TECHNISCHE INFORMATION

TI0619

CIT

Führung für Überlauf CIT

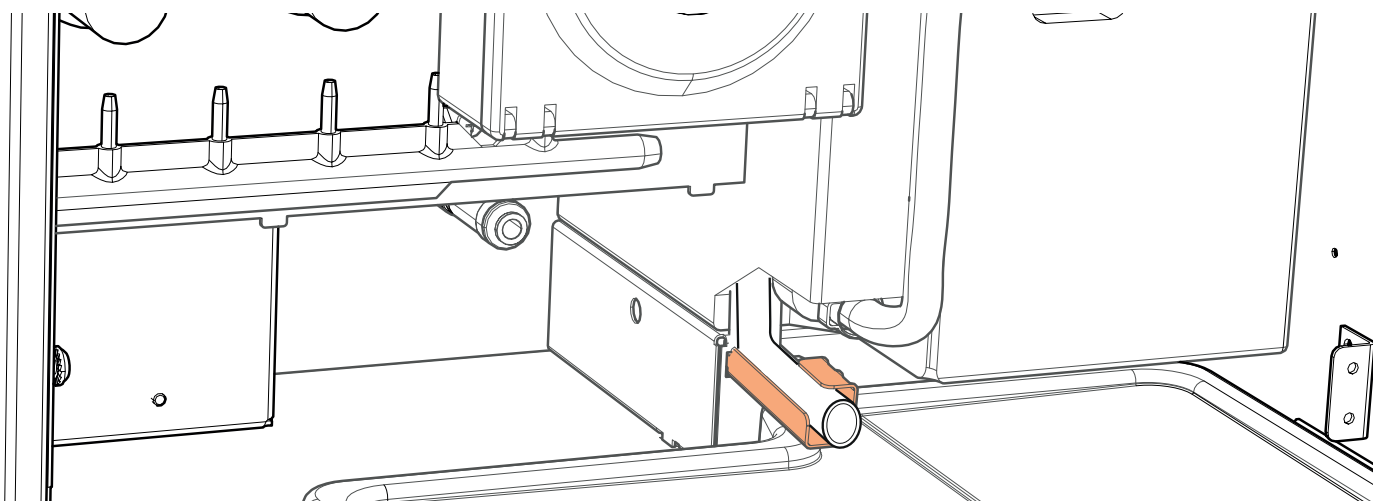
Im Zuge unserer Serienbetreuung wurde der Überlaufschlauch des Instant-Boilers geändert. Um die Montage zu erleichtern, wurde der Schlauch von 7 x 2,5 mm auf 10 x 3 mm geändert.

Hierbei ist zu beachten, dass beim Austausch des Boilers bei einem Table Top Automat CIT (Instant) vor KW 4 mit der Seriennummer 90464300 die Führung des Überlaufes 405 00 072 00 mitzubestellen und zu erneuern ist.

Bis Seriennummer 90464300 bestellen Sie sich bitte im Ersatzteillfall die folgenden Artikelnummern:

Instant Boiler	Artikel Nummer	Bezeichnung
2,8 kW (Standard)	405 51 056 00	RUESTSATZ BOILER KUNSTSTOFF 2,8KW
	405 00 072 00	FUEHRUNG F. UEBERLAUF
2,0 kW	405 53 056 00	RUESTSATZ BOILER KUNSTSTOFF 2,0KW
	405 00 072 00	FUEHRUNG F. UEBERLAUF
